Женева, 21–23 октября 2013 года

**Правила № 48 (установка устройств освещения
и световой сигнализации) – предложение
по поправкам к поправкам серии 06**

Предложение по дополнению 3 к поправкам серии 06 к Правилам № 48 (установка устройств освещения и световой сигнализации)

Представлено экспертом от Польши*

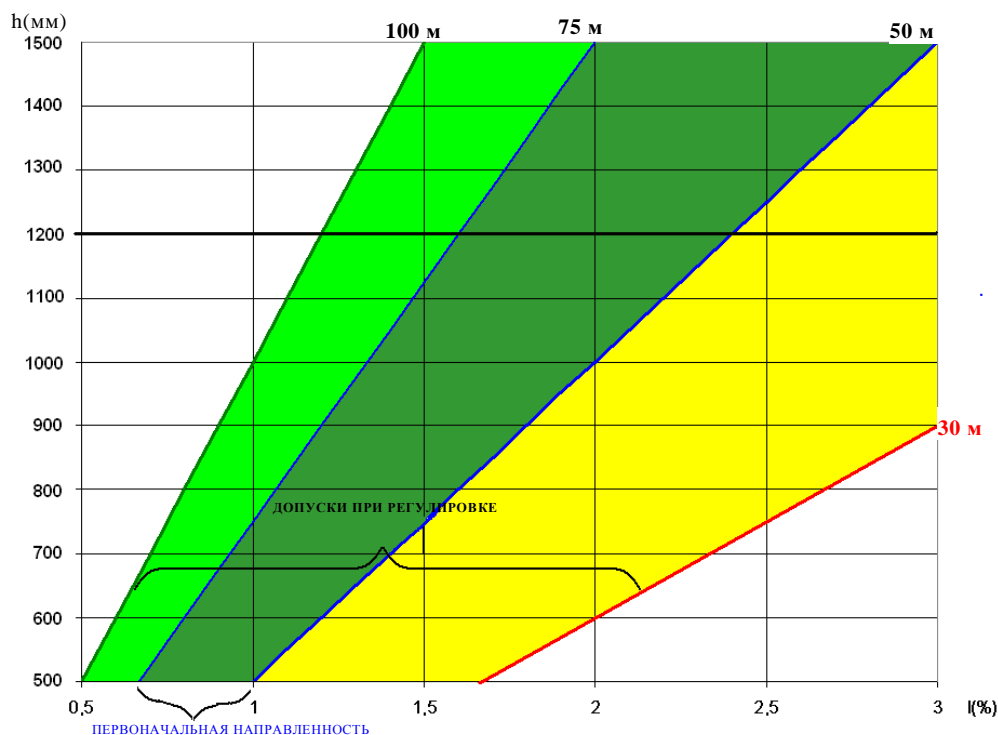
"6.2.6.1.3 В зависимости от высоты установки в мм (h), на которой расположена исходная ось фары ближнего света, вертикальный наклон светотеневой границы фары ближнего света (в направлении исходной оси), измеряемый на порожних транспортных средствах с точностью до 0,1%, должен иметь значение первоначального наклона вниз (первоначальной направленности), при котором (которой) горизонтальная часть светотеневой границы пересекает поверхность ровной горизонтальной дороги на расстоянии от 50 м до 75 м от фары.

Пределы направленности при всех статистических условиях, указанных в приложении 5, должны быть такими, чтобы расстояние от пересечения горизонтальной части светотеневой границы с дорожным покрытием оставалось в диапазоне от 30 м до 100 м с учетом допусков по направленности (см. рис. ниже).

По усмотрению изготовителя может указываться минимальное расстояние от пересечения горизонтальной части светотеневой границы с поверхностью дороги, составляющее более 30 м.
